**Forum mondial de l'harmonisation
des Règlements concernant les véhicules**

Groupe de travail de l'éclairage et de la signalisation lumineuse

**Simplification des Règlements concernant l'éclairage
et la signalisation lumineuse****Proposition de complément [11] à la série 06 d'amendements
au Règlement n° 48 (Installation des dispositifs d'éclairage
et de signalisation lumineuse)****Communication du groupe de travail informel de la simplification
des Règlements relatifs à l'éclairage et à la signalisation lumineuse***

Exemple d'un système optique à guide de lumière ou d'un réflecteur derrière une glace extérieure :

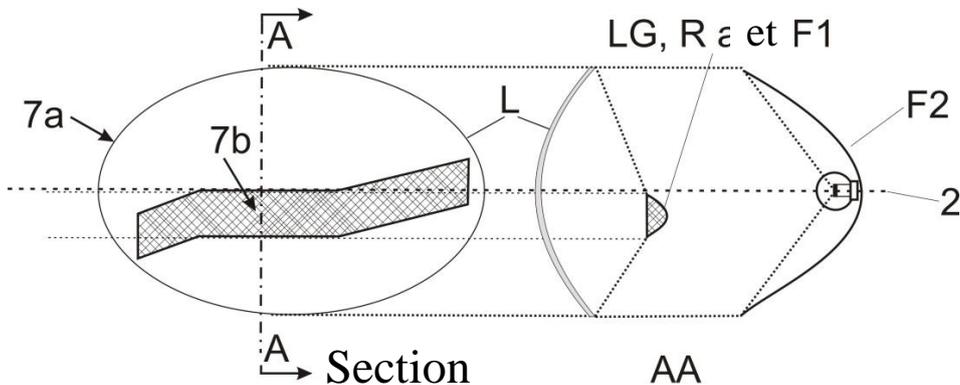
Partie 5, exemples 7 à 9, modifier comme suit :

Dans le cas où la glace extérieure non texturée est exclue, l'élément "7b" est la surface apparente conformément au paragraphe ~~2.8~~ 2.10.2 b).

Exemple 8

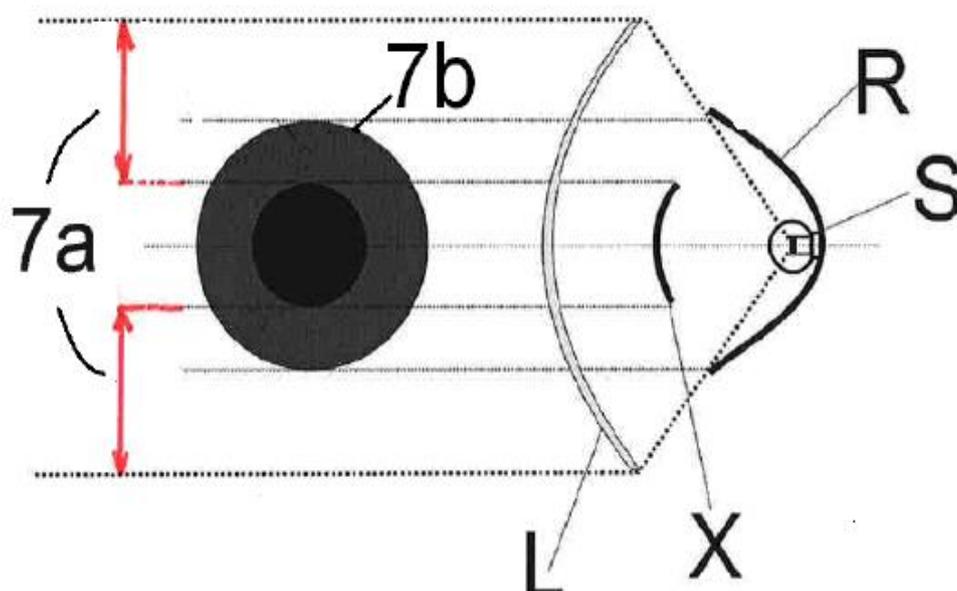
Dans le cas où la glace extérieure non texturée est exclue, l'élément "7b" est la surface apparente conformément au paragraphe ~~2.8~~ 2.10.2 b), et F1 n'est pas transparent pour F2.

Exemple d'une source lumineuse avec un réflecteur et un élément ne faisant pas partie de cette fonction, derrière une glace extérieure :

Exemple 9

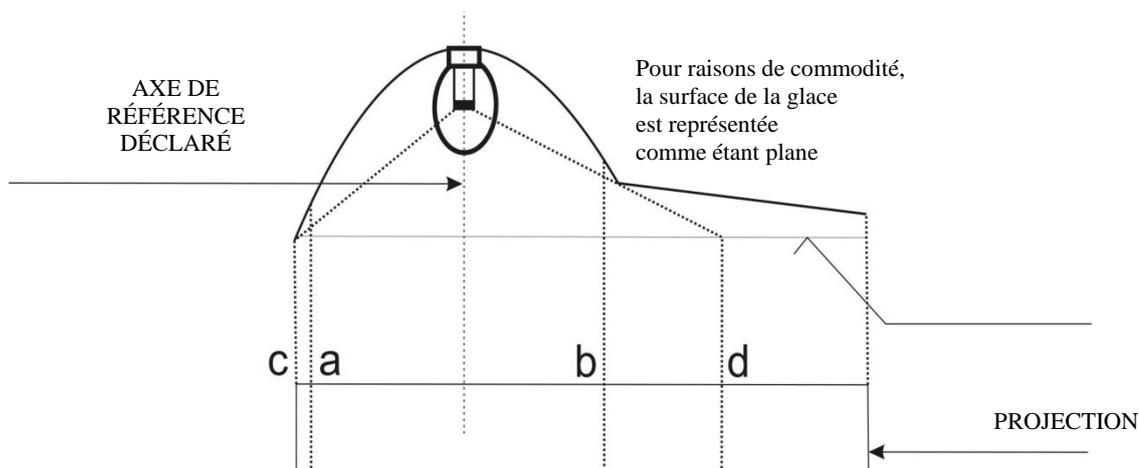
■ Dans le cas où la glace extérieure non texturée est exclue, l'élément "7b" est la surface apparente conformément au paragraphe 2.8.2.10.2 b).

Exemple A

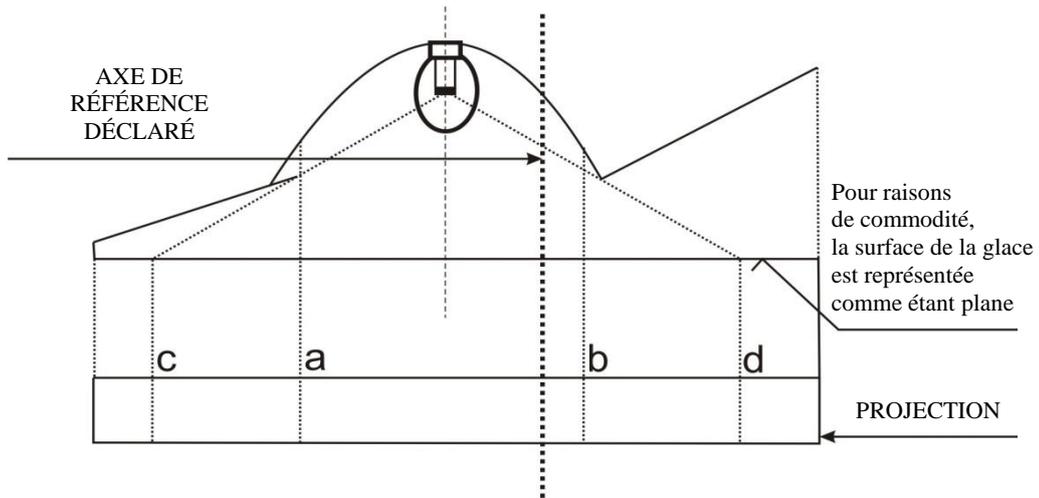
Plage éclairante	Surface de sortie de la lumière déclarée, conformément au point 2.8.2.10.2 a)
Les bords sont	a et b	c et d

Exemple D

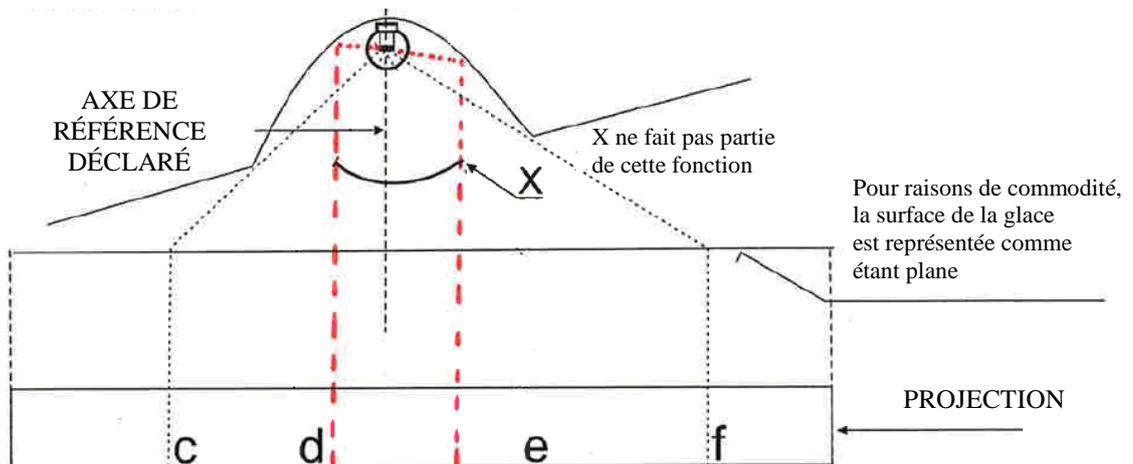
Exemple permettant de déterminer la surface de sortie de la lumière, conformément au point 2.8.2.10.2 a), un élément ne faisant pas partie de cette fonction étant présent :

<i>Surface de sortie de la lumière déclarée conformément au point 2.8.2.10.2 a)</i>
Les bords sont	c-d et e-f

Exemple E

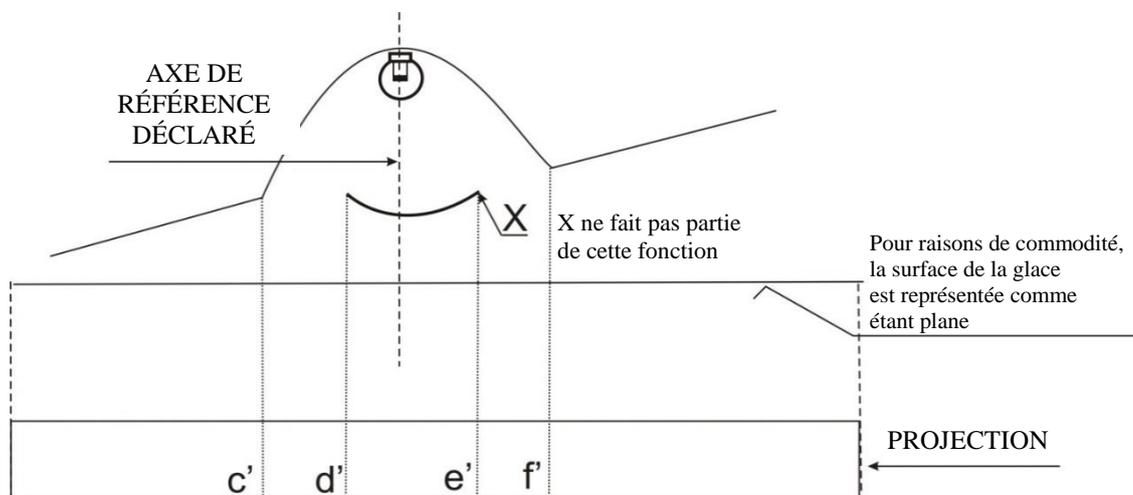
Exemple permettant de déterminer la surface apparente, un élément ne faisant pas partie de cette fonction et une glace extérieure non texturée étant présents (conformément au point 2.82.10.2 b) :

<i>Surface de sortie de la lumière déclarée conformément au point 2.82.10.2 b) par exemple</i>
Les bords sont	c'-d' et e'-f'

Partie 7, modifier comme suit :

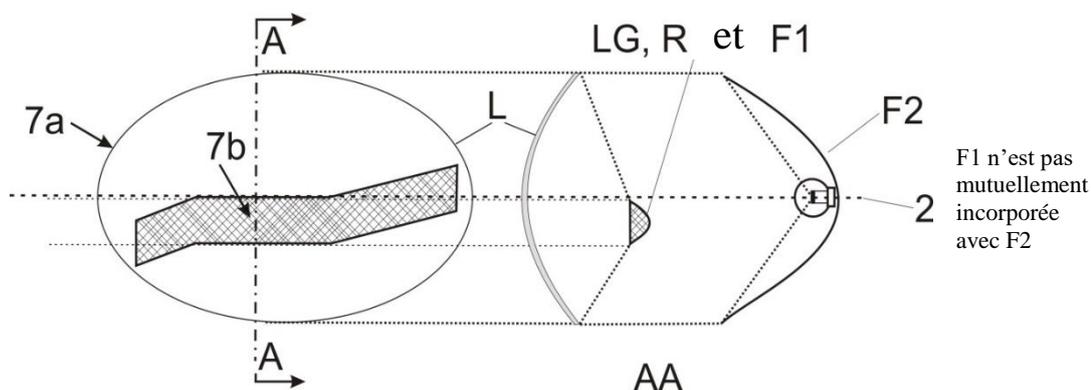
Cas où la glace extérieure non texturée est exclue, l'élément "7b" étant la surface apparente conformément au paragraphe 2.82.10.2 et F1 n'étant pas transparent pour F2 :
